**sur la déclaration d'utilité publique emportant mise en
compatibilité du plan local d'urbanisme métropolitain de Nice
Côte d'Azur pour la construction d'un groupe scolaire (06)**

**N° MRAe
2025APACA7/3876**

**Avis du 19 février 2025 sur la déclaration d'utilité publique emportant mise en compatibilité du plan local d'urbanisme
métropolitain de Nice Côte d'Azur pour la construction d'un groupe scolaire (06)**

Figure 3: Infrastructures routières autour du site de la MEC-DUP (source : rapport de présentation)

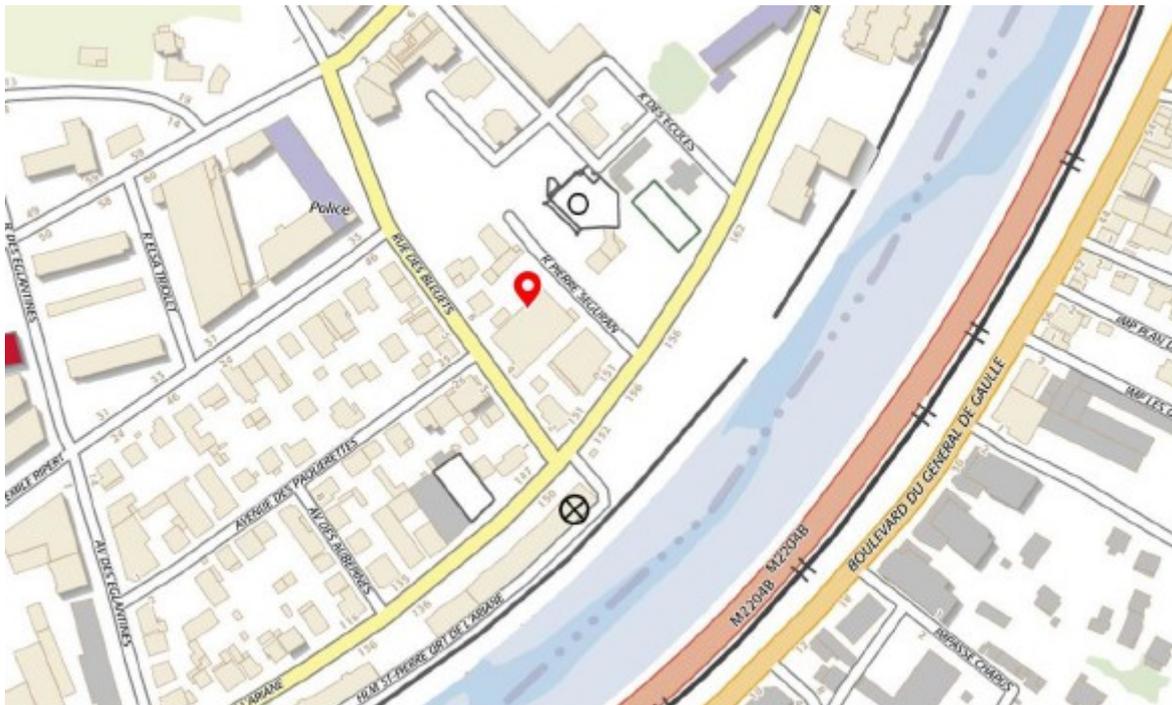
La MRAe relève l'ancienneté de ces données, dont la source n'est pas précisée. Elles ne permettent pas de fournir un état des lieux pertinent du trafic routier dans le secteur, nécessaire pour effectuer l'analyse des incidences de la mise en compatibilité du PLUm sur le trafic routier et l'accessibilité au site.

La MRAe recommande d'actualiser les données relatives au trafic sur les voiries routières permettant d'accéder au secteur de la mise en compatibilité.
